## **SUPERINTENDENCIA DEL MEDIO AMBIENTE**

**EDESIO CARRASCO QUIROGA**, abogado, en representación, según se acreditó, de **SOCIEDAD CONCESIONARIA NUEVO CAMINO NOGALES PUCHUNCAVÍ S.A.** (en adelante, “CANOPSA” o “Concesionaria”), en el marco del procedimiento sancionatorio **Rol D-190-2022**, respetuosamente digo:

# **REVISIÓN ESTUDIO DE IMPACTO ACÚSTICO**

## **Proyecto Camino Nogales Puchuncaví – Sector Maitencillo**

**Figura 1: Ubicación supuestos fósiles y su distancia respecto del Proyecto**

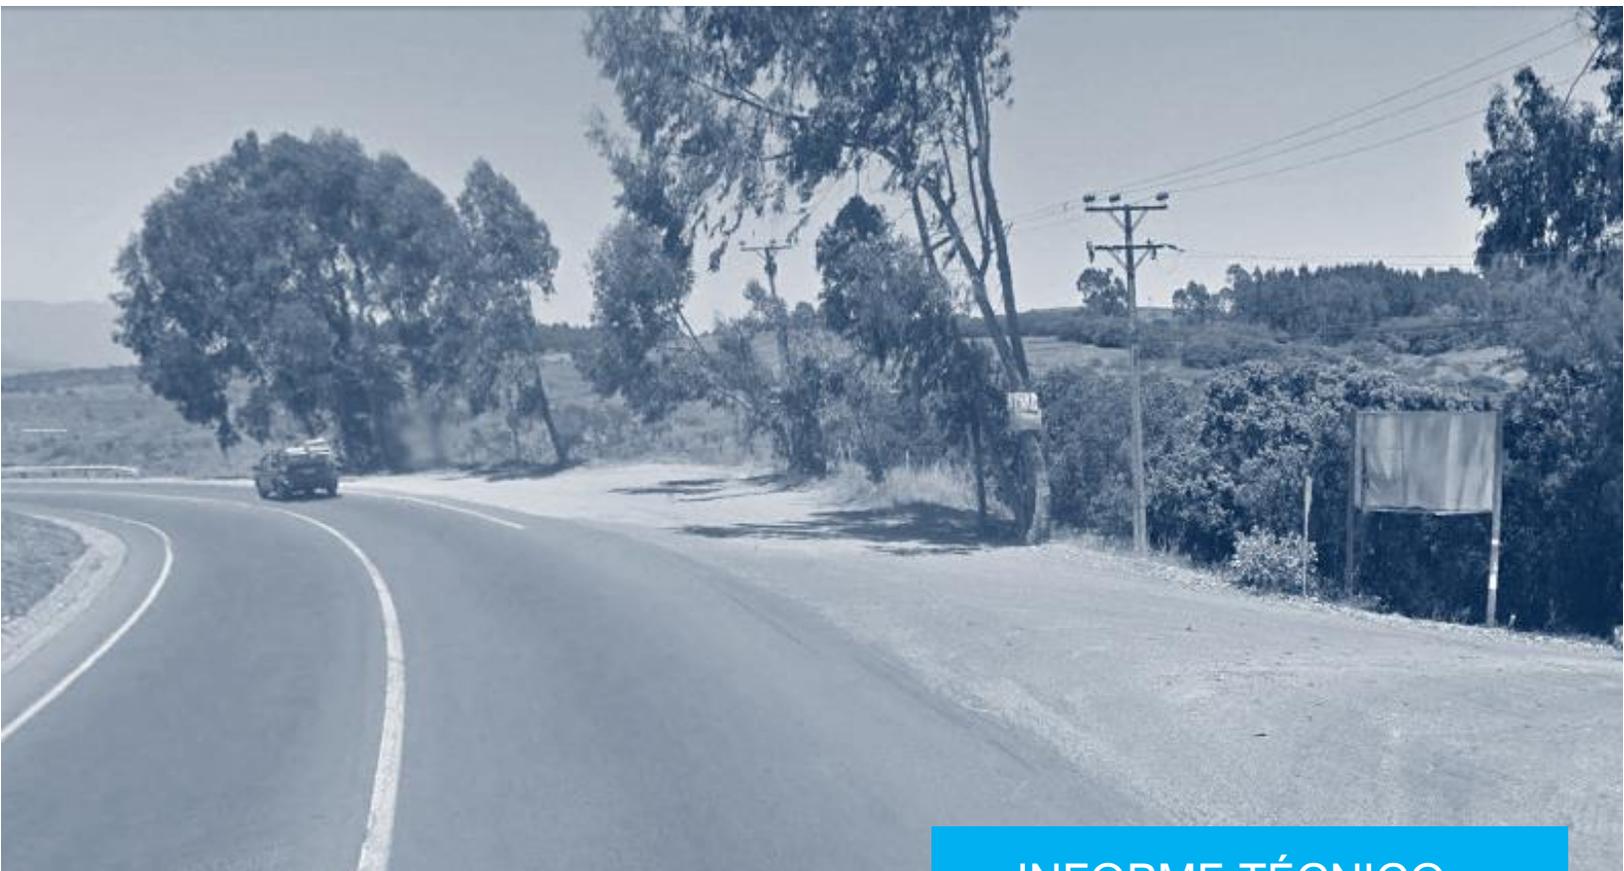
8. Finalmente, en relación al **informe arqueológico**, cabe relevar que este documento dedica gran parte de su escasa extensión a abordar aspectos abstractos y genéricos. Solamente en sus últimas páginas incorpora una imagen donde se identifica geo-espacialmente la presencia -supuesta- de algunas piezas fósiles. No obstante, el informe **no respalda la ubicación de los supuestos hallazgos** mediante, por ejemplo, fotografías georreferenciadas. **Mucho menos incorpora la metodología** seguida para hallar tales elementos fósiles. Es decir, el informe adolece de deficiencias metodológicas y de respaldo absolutamente básicas.

9. Inclusive, llama la atención que el **informe omite señalar la distancia que existe entre estos supuestos hallazgos y el trazado del Proyecto (sector 3), cuyo trazado en este sector, por lo demás, fue modificado**, mediante un acto administrativo publicado en el Diario Oficial e incorporado por CANOPSA en este procedimiento sancionatorio.

10. La omisión de la distancia entre los supuestos fósiles y el Proyecto tiene un motivo evidente, pues tales elementos -en caso de existir- se ubican a **mucho distancia del antiguo trazado del Sector 3**, pudiendo incluso tratarse de **kilómetros de separación**:

FIGURA 2: RELACIÓN ENTRE UBICACIÓN DE PROYECTO NOGALES Y REGISTROS CONTINUOS VENTANAS

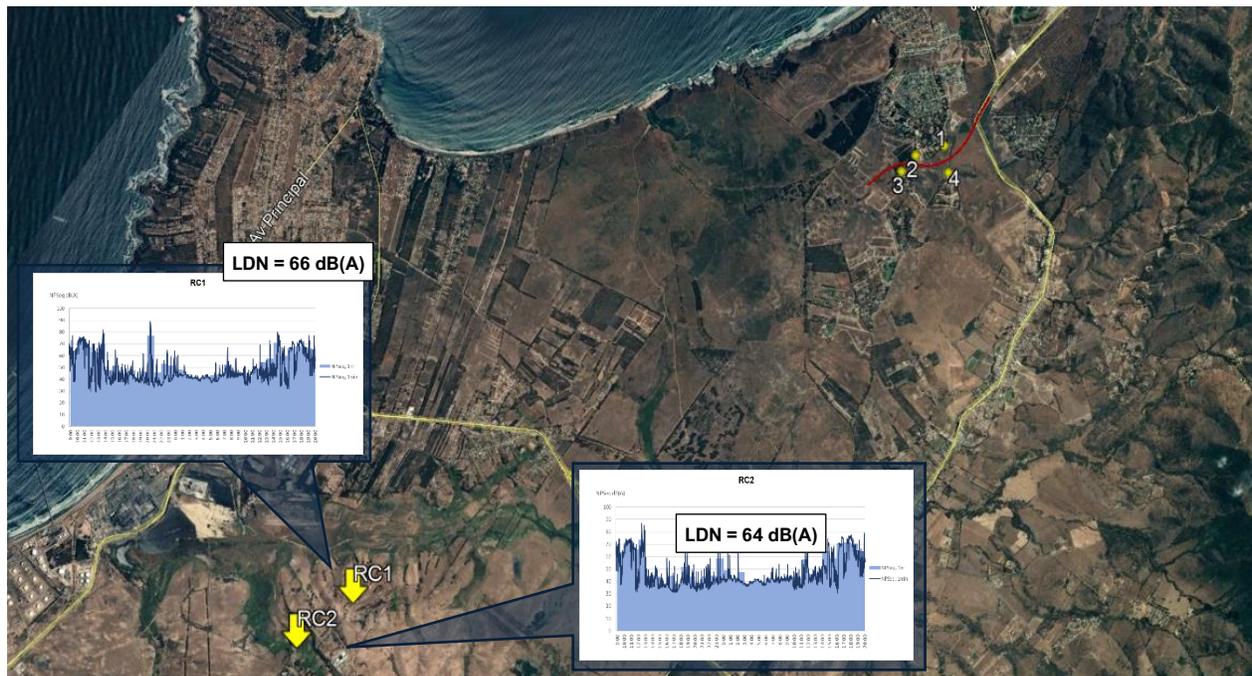
Recientes mediciones efectuadas para CANOPSA por Ruido Ambiental Spa mediante dos registros continuos de 24 hrs en el sector central del trazado del proyecto "Sector 3. Variante Ventanas" dan cuenta de los siguientes niveles para LDN.

Es importante señalar que, en estos mismos puntos, las muestras discretas diurnas se encuentran en torno a los 40 dB(A) mientras que las nocturnas en torno a 39 dB(A). Lo anterior, permite establecer que aún cuando se obtengan muestras discretas bajas, el descriptor LDN obtenido con la Opción 2 de la FTA (mediciones de 24 hrs) que integra el nivel de ruido de la jornada completa y, que además aumenta en 10 dB los niveles nocturnos, tienden a ser mayor.

**FIGURA 4: DATOS DE FLUJO VEHICULAR UTILIZADOS POR ESTUDIO EN REVISIÓN**

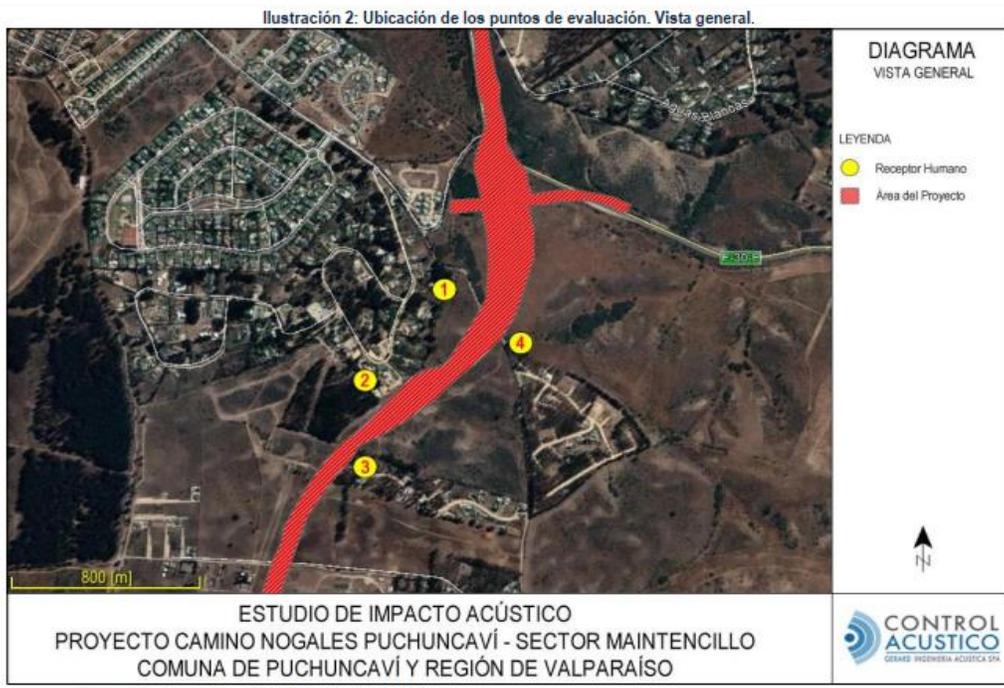
Se asume que la velocidad máxima de vehículos livianos es de 100 [km/h] y de 80 [km/h] para vehículos pesados (camiones, buses y motocicletas), simulando un escenario crítico para flujo en ruta conocida. La carpeta seleccionada corresponde a asfalto liso<sup>3</sup> con un factor de corrección de 0 [dB] y el gradiente de terreno para la carretera se configura en 0%.

Del informe de referencia no es posible obtener el ajuste efectuado en el estudio bajo revisión, ya que no se especifica su forma de cálculo.

FIGURA 6: MAPA DE RUIDO FLUJO VEHICULAR

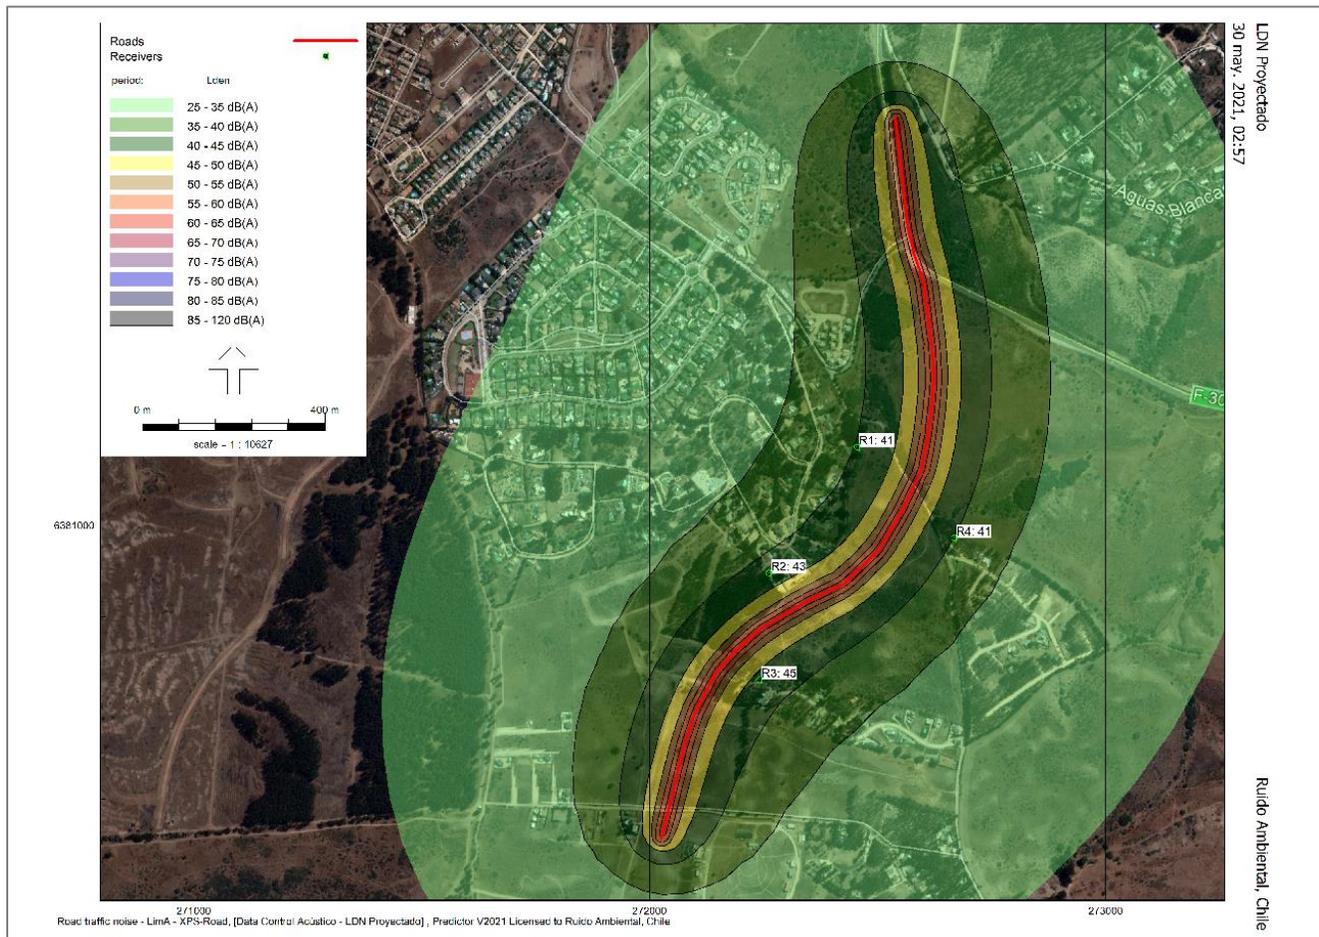
Como se puede apreciar, **existe una notoria diferencia** entre los niveles resultantes modelados por el Software Predictor Lima y el reportado por el Estudio bajo revisión, el cual fue elaborado con el software SoundPlan. Si bien es posible que existan variaciones entre los softwares, la magnitud de la variación observada sólo puede explicarse

por una diferencia significativa en los parámetros de entrada considerados para cada una de las modelaciones presentadas.
